Projet : **DAEU**

Titre de la pièce : **Compléments en réponse au courrier du service instructeur daté du 21/03/2025, référencé 2025/0116 – Site Lhyfe de Bessières**

La société Lhyfe a déposé le 4 novembre 2024 un dossier de demande d'autorisation environnementale ICPE relatif à l'augmentation des capacités de stockage du site de production d'hydrogène vert à partir de l'électrolyse de l'eau sur la commune de Bessières.

Par courrier en date du 21 mars 2025, la préfecture a transmis à la société Lhyfe une demande de compléments concernant le contenu du dossier déposé.

3.2.6 Dégagement de gaz inflammable (H₂) via l'évent + Source d'inflammation

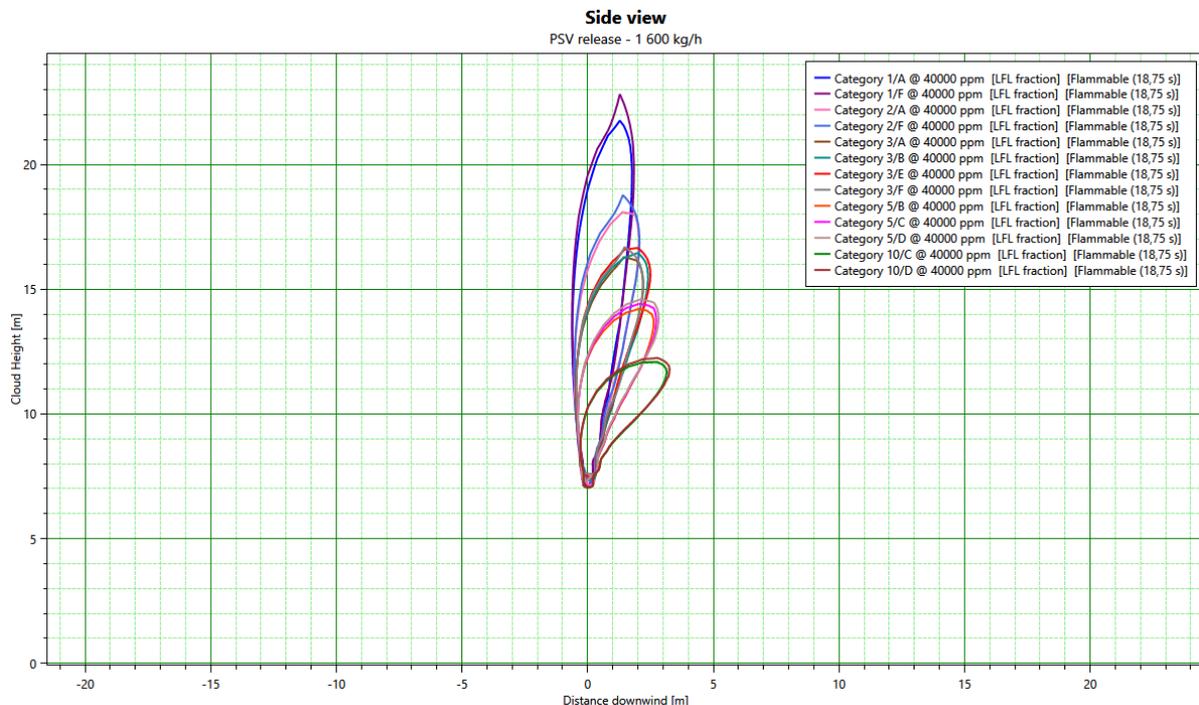
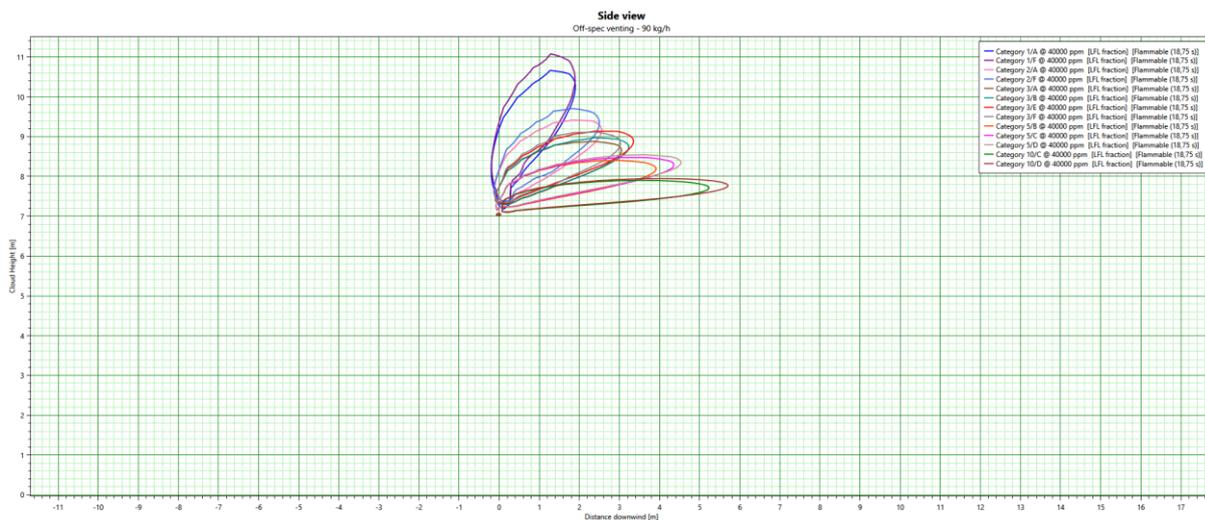
- Dégagement de gaz inflammable (H2) via l'événement + Source d'inflammation : justifier la gravité « mineur » et préciser les effets dominos redoutés, en particulier si cela peut conduire à un phénomène « majeur » ;

Dégagement de gaz inflammable (H2) via l'événement + Source d'inflammation : justifier la gravité « mineur » et préciser les effets dominos redoutés, en particulier si cela peut conduire à un phénomène « majeur » ;

Pour ce faire, les modélisations de deux rejets pouvant avoir lieu au niveau des événements ont été extraites de l'étude de zonage ATEX du site pour les exploiter dans le cadre de cette demande. Ces modélisations permettent de caractériser les effets.

- Rejet à l'évent de la zone de chargement générant le volume explosible le plus important. Ce rejet correspond à l'ouverture de la soupape protégeant la capacité tampon d'hydrogène à haute pression. Les effets du jet enflammé, de l'UVCE, et du flash fire associés à ce rejet ont été évalués.

Inventaire (kg)	18
Pression opératoire au moment du rejet (barg)	500
Débit de design de la soupape (kg/h) ¹	1 600
Hauteur de l'évent (m)	7
Longueur de tuyauterie jusqu'à l'évent (m)	10
Diamètre de la tuyauterie d'évent (mm)	50
Température du gaz (°C)	20
Direction du rejet	Vertical
Indice multi-énergie	5

Le feu torche, l'UVCE, et le flash fire associés à ce rejet, n'engendrent pas d'effets pour une cible à 1,8 m de hauteur.

- Rejet le plus long pouvant avoir lieu à l'évent de la zone de chargement. Ce rejet correspond à la mise à l'évent d'hydrogène n'atteignant pas les critères de qualité requis pour l'export. Les effets du jet enflammé, de l'UVCE, et du flash fire associés à ce rejet ont été évalués ;

Débit d'hydrogène éventé (kg/h) ²	90
Hauteur de l'évent (m)	7
Diamètre de la tuyauterie d'évent (mm)	50
Direction du rejet	Vertical
Indice multi-énergie	5

Le feu torche, l'UVCE, et le flash fire à ce rejet, n'engendrent pas d'effets pour une cible à 1,8 m de hauteur.

TYPE DE PLAN:
PLAN VOIRIE

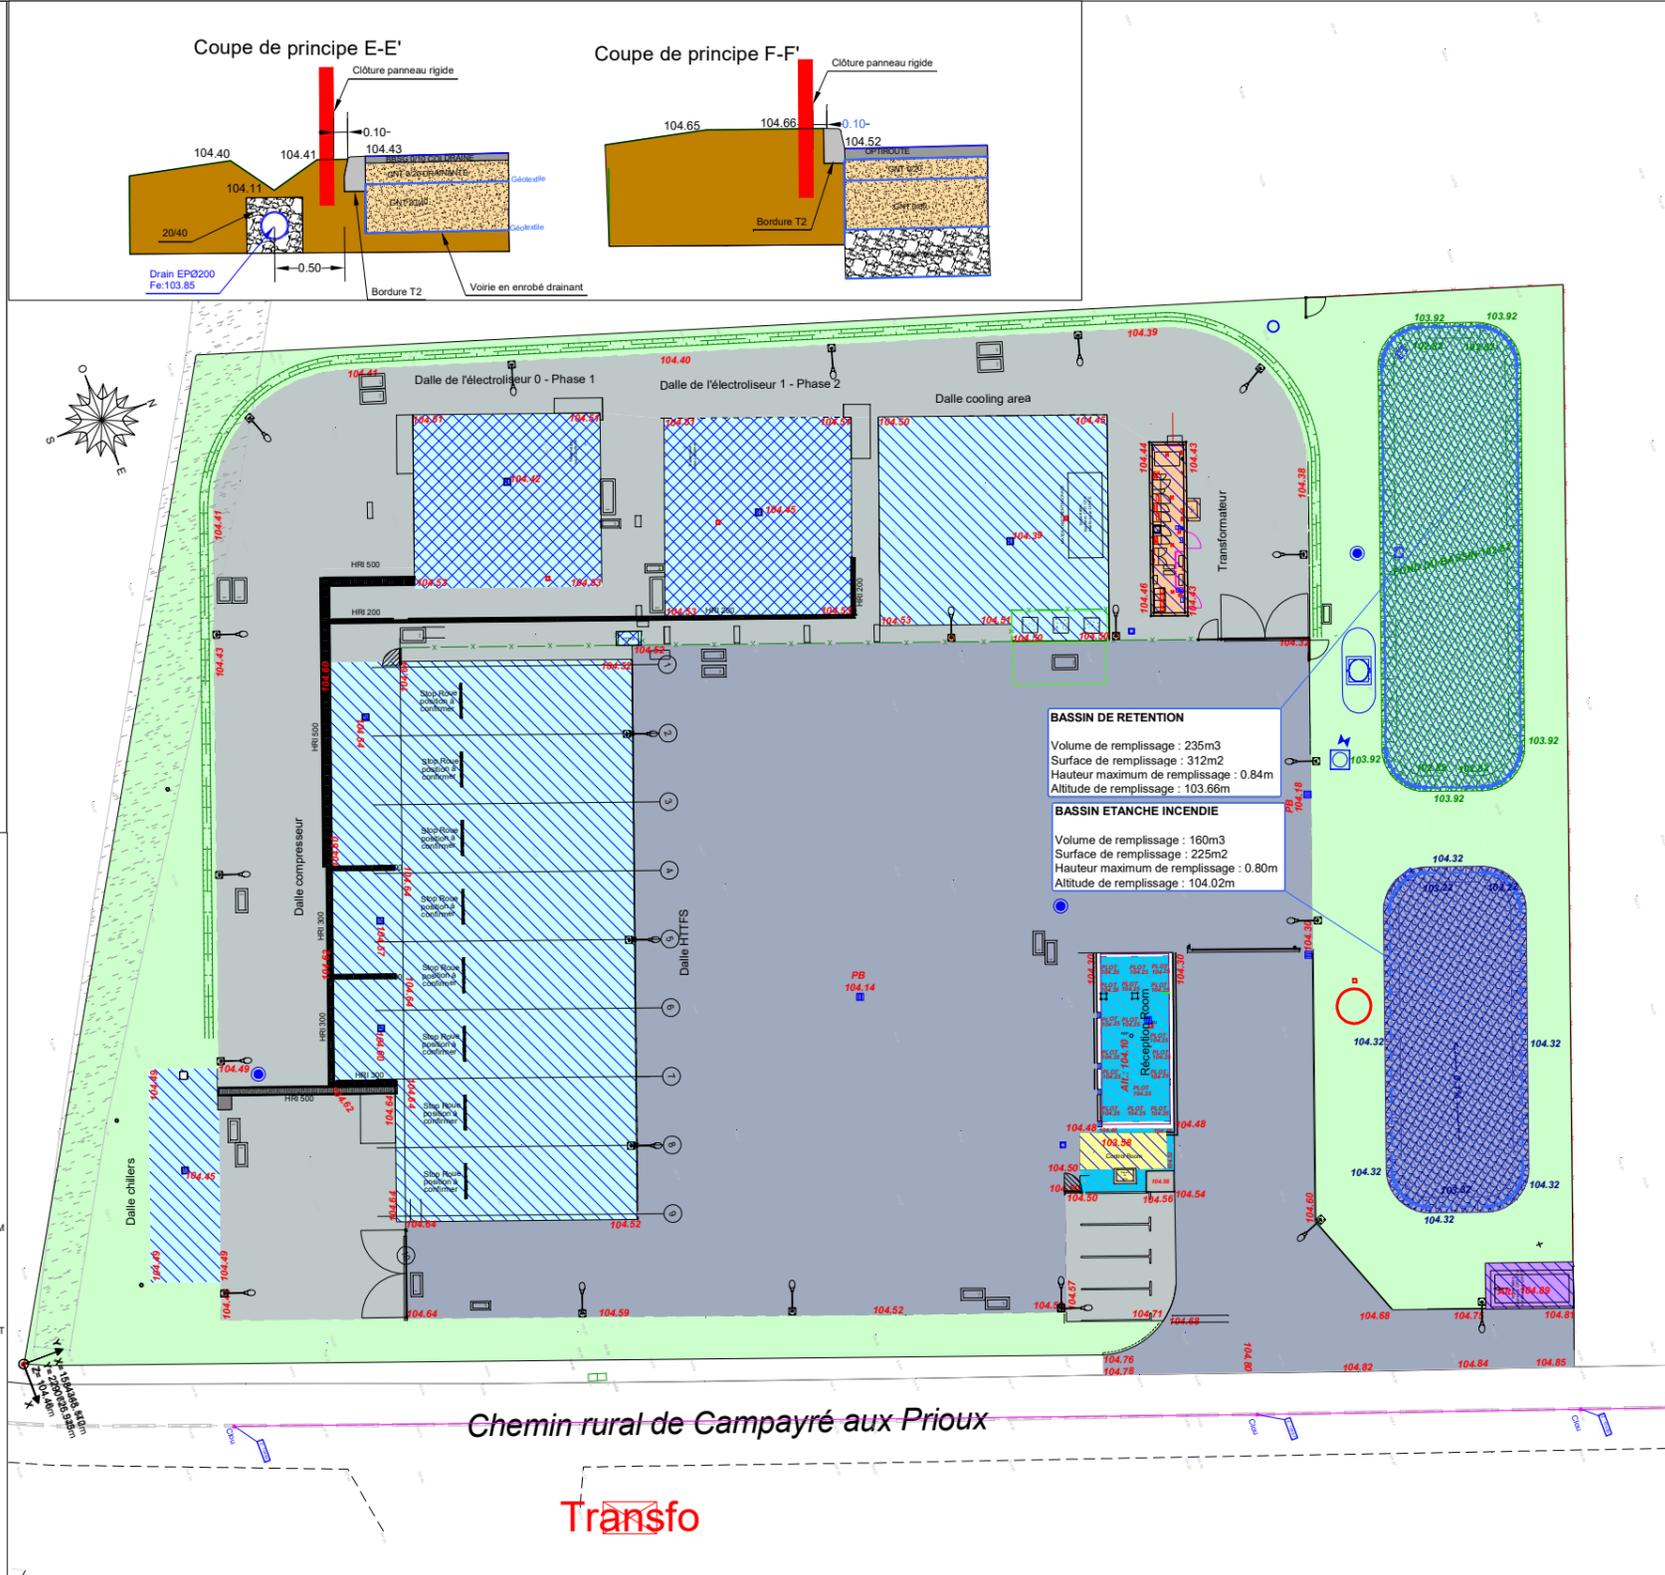
- **§5.1, Consommation électrique** : indiquer la consommation électrique actuelle ;
- **Annexe Étude d'incidence** : la zone du projet se situe en aléa fort retrait- gonflement des argiles, le plan de prévention des risques (PPR) sécheresse des cantons de Fronton, Villemur-sur-Tarn et Montastruc-la-Conseillère approuvé le 18 novembre 2011 s'applique. À ce titre, il est attendu une justification de la conformité du projet vis-à-vis des prescriptions et règlement de ce plan. En particulier, la réalisation d'une étude géotechnique est prescrite sur l'ensemble de la parcelle, définissant les dispositions constructives et environnementales nécessaires pour assurer la stabilité des bâtiments vis-à-vis du risque de tassement différentiel et couvrant les missions géotechniques de type G12 (étude géotechnique d'avant-projet).

En phase de développement, Lhyfe Bessières a fait réaliser une étude géotechnique de type G2 PRO l'entreprise ALIOS, annexée à l'étude d'incidence et référencée ci-après. Cette étude a confirmé la localisation de la zone du projet en aléa fort retrait-gonflement des argiles, et donc a proposé à l'entreprise Lhyfe Bessières la mise en œuvre de mesures géotechniques garantissant une compatibilité du projet avec le pan de prévention des risques (PPR) a été nécessaire. Notamment, l'étude G2 PRO recommandait la mise en œuvre de fondations par radier sous nos équipements, ainsi que l'installation d'une couche de forme insensible à l'eau et non gélive d'au moins 60 cm sous les radiers.

Les différentes structures sous radier réalisées sont détaillées dans le document FR-23-10-CS-COL-DRW-002-DOE-A-VOIRIE, annexé au présent mémoire en réponse. L'épaisseur totale des structures sous radier est de 85 cm, comprenant :

- 50 cm de matériaux d'apport (GNT 0/20 - GNT 0/60)
- 35 cm de traitement des argiles à la chaux
